IMPORTANT A LIRE AVANT D'INSTALLER LE KIT !

Pour répondre aux problèmes du moteur diesel 1.5 BlueHDi, développé par PSA, et pour éviter une éventuelle rupture de la chaîne KIT, IJS GROUP a renforcé la chaîne et modifié la conception du tendeur.

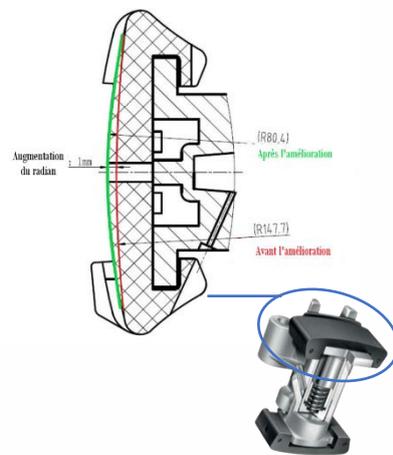
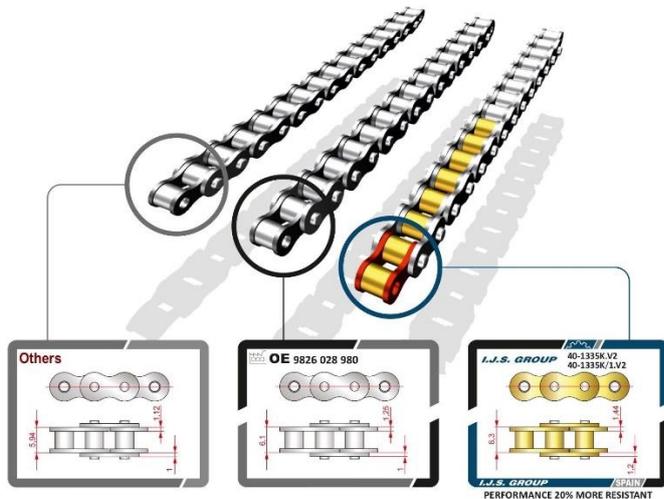
Les signes d'usure prématurée peuvent être

- Les paliers du module supérieur présentent des rayures profondes.
- Une usure excessive de l'arbre à cames.
- Rayures excessives sur les glissières du tendeur.
- Obstruction des orifices de passage de l'huile.

Les kits de chaînes 40-1335K. V2 et 40-1335K/1.V2 sont uniquement recommandés pour les moteurs diesel 1.5 BlueHDi ne présentant aucun signe d'usure prématurée.

En cas d'usure prématurée du kit de chaîne, et en fonction des dommages constatés lors des révisions, il est recommandé aux ateliers d'installer la référence **40-1333 FULL KIT avec une chaîne de 8 mm au lieu d'une chaîne de 7 mm.**

Il est également recommandé d'éviter l'utilisation excessive de mastic d'étanchéité, qui peut obstruer les trous de passage de l'huile, entraînant une mauvaise lubrification et un risque de rupture du tendeur et/ou de la chaîne.

Pour éviter l'usure prématurée et le risque de rupture de la chaîne, il est recommandé de toujours utiliser **les huiles préconisées par les fabricants**.
